水庫集水區保育治理工程生態檢核表 主表(1/2)

工程基本資料	工程名稱 (編號)	109 年度曾文水庫湖域保護帶治理工程第一期		設計單位	經濟部水利署南區水資源局曾管中心
	工程期程	109 年 5 月 3 日至 109 年 9 月 29 日		監造廠商	經濟部水利署南區水資源局曾管中心
	治理機關	經濟部水利署南區水資源局		營造廠商	佶原營造有限公司
	基地位置	地點：嘉義縣大埔鄉_____村_____鄰 集水區：_____水系：_____段：_____ TWD97 座標 X：_207634 Y：_2577503		工程預算/ 經費	預算：NT\$ 27,200,000 決標：NT\$ 23,280,000
	工程緣由目的	為避免曾文水庫滿水位時淹覆預定地步道及遊憩設施，該區要填高，並重做步道			
	工程類型	☐ 自然復育、 ☐ 坡地整治、 ☐ 溪流整治、 ☐ 清淤疏通、 ☐ 結構物改善、 ☒ 其他			
	工程內容	B 區外緣鋪設石籠、填高、重做步道，石籠內圈一條花草綠帶，其他為草坪			
預期效益	☐ 保全對象(複選)： ☐ 民眾(☐ 社區 ☐ 學校 ☐ 部落 ☐ _____) ☐ 產業(☐ 農作物 ☐ 果園 ☐ _____) ☐ 交通(☐ 橋梁 ☐ 道路 ☐ _____) ☐ 工程設施(☐ 水庫 ☐ 攔砂壩 ☐ 固床設施 ☐ 護岸) ☒ 其他:使湖濱公園不被淹沒，民眾與社區居民可利用遊憩設施				
核定階段	起訖時間	民國 _____ 年 _____ 月 _____ 日至民國 _____ 年 _____ 月 _____ 日			附表 P-01
	生態評估	進行之項目： ☐ 現況概述、 ☐ 生態影響、 ☐ 保育對策 未作項目補充說明：執行生態檢核時已進入設計階段			
設計階段	起訖時間	民國 108 年 12 月 26 日至民國 109 年 4 月 13 日			附表 D-01
	團隊組成	☒ 是 ☐ 否有生態專業人員進行生態評析			附表 D-02 D-03
	生態評析	進行之項目： ☒ 現場勘查、 ☒ 生態調查、 ☒ 生態關注區域圖、 ☒ 生態影響預測、 ☒ 生態保育措施研擬 未作項目補充說明：			
	民眾參與	☒ 邀集關心當地生態環境之人士參與： ☒ 環保團體 ☐ 熟悉之當地民眾 ☐ 其他_____			附表 D-04

水庫集水區保育治理工程生態檢核表 規劃設計階段附表

附表 D-03 工程方案之生態評估分析

4.棲地影像紀錄：

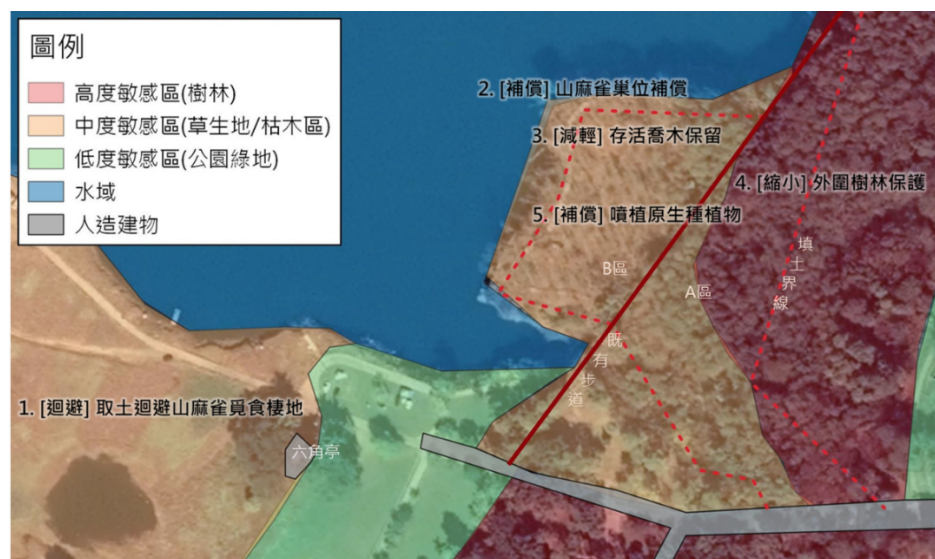
B 區中心光蠟樹枯木群有傾倒疑慮，工程填土前會移除枯木，建議保留該區尚存活之大樹，如美人樹、樟樹、火焰木。A 區填土區，在不影響工程進行的情況下，也避免移除存活樹木，維持其生態功能。另外，A 區施工範圍旁之淺山森林，植生狀況良好，且位於湖域周邊的森林為淺山動物偏好利用之區域。建議在施工期間以警示帶或立牌標示填土界線，避免機具破壞森林。

B 區外緣鋪設石籠，並於石籠內緣種植低矮的多年生綠美化植物，建議種植原生種植物為主，如臺灣澤蘭、穗花木藍、忍冬、薜荔。特別推薦台灣澤蘭，為原生種且有誘蝶功能。B 區規劃種植之草坪建議以五節芒、狗牙根(百慕達草、鐵線草)、假儉草等原生種草籽為主，或讓原生的草生種子庫自然生長演替。

圖 2.生態保育措施調整項目位置圖

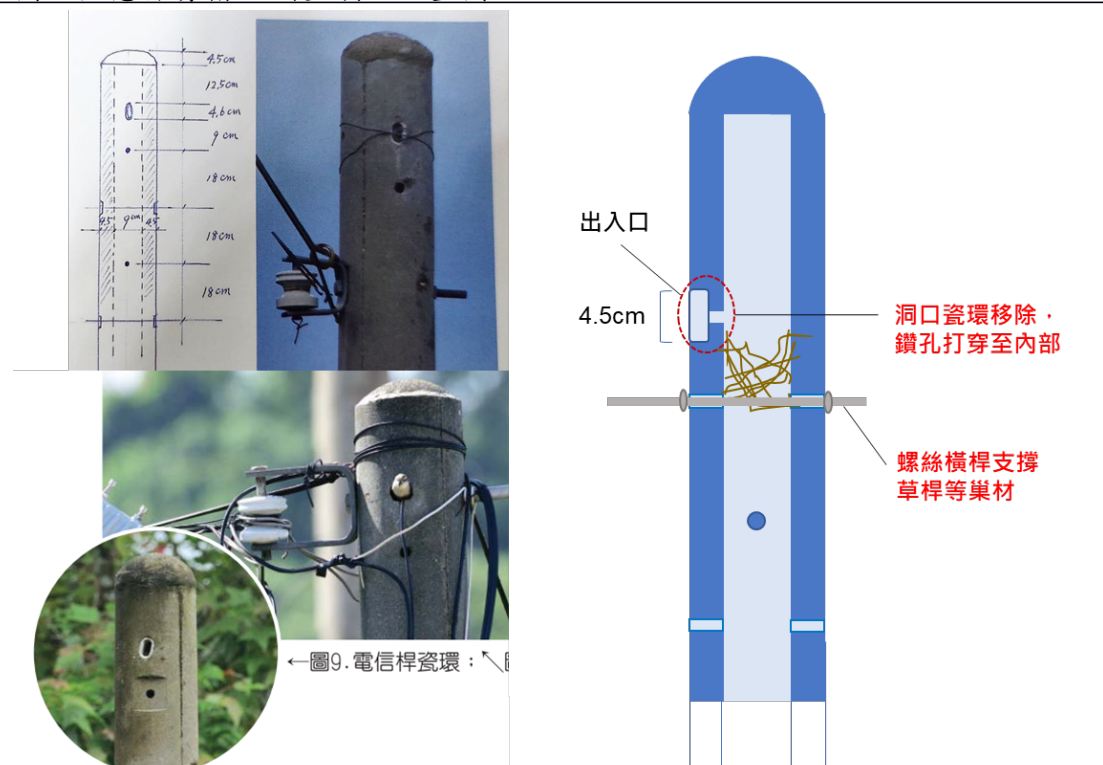
如下： (1) 誤砍區不再種植苗木，以維持林緣狀態及增設巢箱為主要補償方式，亦可進一步撒播山麻雀食源植物營造覓食棲地。 (2) 電信杆巢位設置後，未來可能受人為干擾及周邊草地維護管理問題，需增加維管辦法。 3. 生態檢核團隊109年7月17日發現目前電信杆結構尚未設置設計圖中的橫桿，孔洞大小與前期山麻雀巢位補償研究建議不符，經與嘉義大學研究人員諮詢後，提出電信桿巢位改善建議。 4. 生態檢核團隊109年7月31日於工程督導後與監造人員、施工廠商討論各項補償工作可行性後綜整棲地補償及改善建議。	109年度曾文水庫湖域保護帶治理工程第一期 生態保育措施（施工階段調整後）
二、工區山麻雀棲地需求分區界定： 1. 繁殖棲地(巢位)： (1) 工區所在的大埔湖濱公園光臘樹林為山麻雀繁殖熱區，除天然樹洞外，南水局103年起委託台灣濕地保護聯盟設置人工巢位，因此維持相當穩定的數量。曾文水庫107年調高壩心增加蓄水量，蓄水範圍擴大後光臘樹林邊緣樹木泡水死亡，枯立木倒伏可能威脅遊客安全，山麻雀巢位也會消失，本件工程因安全及遊憩需求進行整理，同時重新配置山麻雀的棲地需求。 (2) 而原有林緣位置由B區移至A區(圖1)，山麻雀巢位需求配置建議A區維持原有的巢箱形式掛置於樹上，B區則配合人工設施以電線杆營造巢位。 2. 覓食棲地：

(1) 為維持涼亭區的草地覓食區取消取土，地基改填大埔壩疏濬土方。 (2) 工程剛完工時，部分回填區撒播小米、高粱等植物，增加短期的食源植物。	
三、生態保育措施調整說明： (各項措施位置如圖 2) 1. A 區誤砍樹木區域補植喬木，A 區西南側臨近坑溝處未來有無障礙步道規劃建議維持草生地，而施工便道與殘存樹島間(圖 2 綠色區域)，則補植光臘樹及樟樹等喬木，40 株樹高 150 公分以上之植株，植株間距 5-6 公尺，需養護 1 年確保存活。 2. A 區誤砍剩存樹林區域撒播食源植物補植喬木，位置為吊橋至殘存樹島間(圖 2 黃色區域)，團粒噴植後撒播禾本科植物如小米或高粱 ($8\text{g}/\text{m}^2$)，供山麻雀覓食利用，食源植物的植株較高同時可減少遊客進到樹林的機會。 3. B 區電信桿巢位前補植綠籬植物，工程督導委員認為木本噴植區的植種無法完全阻隔遊客，建議增加綠籬。生態檢核團隊針對此意見建議如下： (1) 綠籬設置於電信桿巢位旁，沿圍籬邊界種植寬 30-50 公分的灌木叢。 (2) 植種建議採用七里香、春不老、野牡丹等，植株高至少 30 公分，間距 20 公分，兩排採對角三角形交錯方式種植。 4. A 區喬木增掛巢箱，建議於現存林緣(圖 2 紅色虛線區)的樹上增設巢箱 10 座，數量以原有區域的巢箱數所估算，配合電信杆低巢位設置以確保山麻雀持續利用。施工前拆除的 6 個舊巢箱暫時由嘉義大學蔡若詩老師研究室保

5. **B區電信桿巢位改善：**

- (1) 電信杆結構，建議加工調整、以符合山麻雀巢位利用需求，相關說明與需求可參考圖2、圖3：
- (2) 出入洞口以最上方的陶瓷孔進行加工，位置於頂端往下約9公分處，移除陶瓷結構，加工鑽孔打穿至電信桿內部空心處，洞口口徑維持4.5-5公分，洞口面向湖域外側。
- (3) 螺絲橫桿支撐巢材，下方側孔，加鉚釘螺栓貫穿鎖緊。為山麻雀內部巢位基礎。
